改善箇所説明図

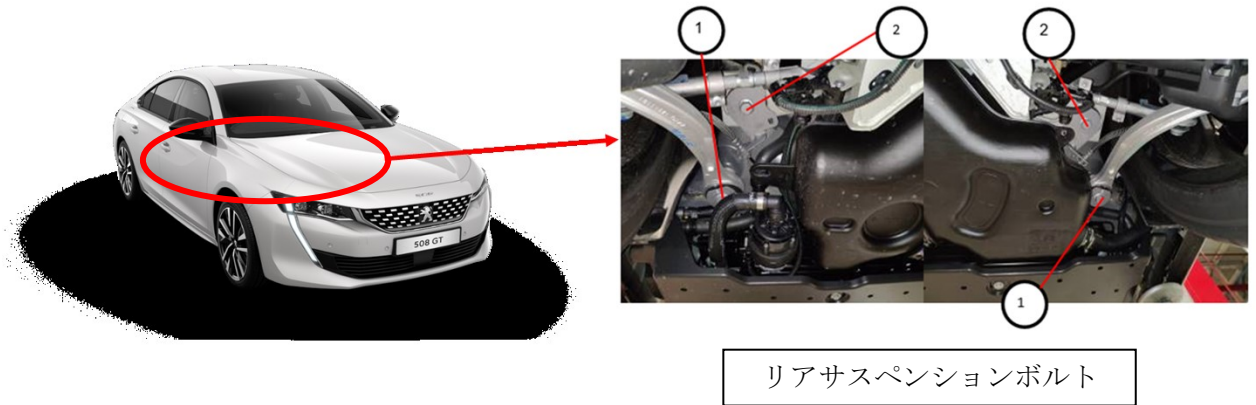
リアサスペンションボルトにおいて、製造工程での熱処理が不適切なため、強度が不足しているものがある。そのため、走行振動等により当該ボルトが破断し、最悪の場合、リアアクスルのアライメントが保持できず、車両の走行安定性が損なわれるおそれがある。

全車両、リアサスペンションボルトを良品に交換する。

助手席側ドアロックストライカー下側の固定ボルトの頭に黄ペイントを塗る。
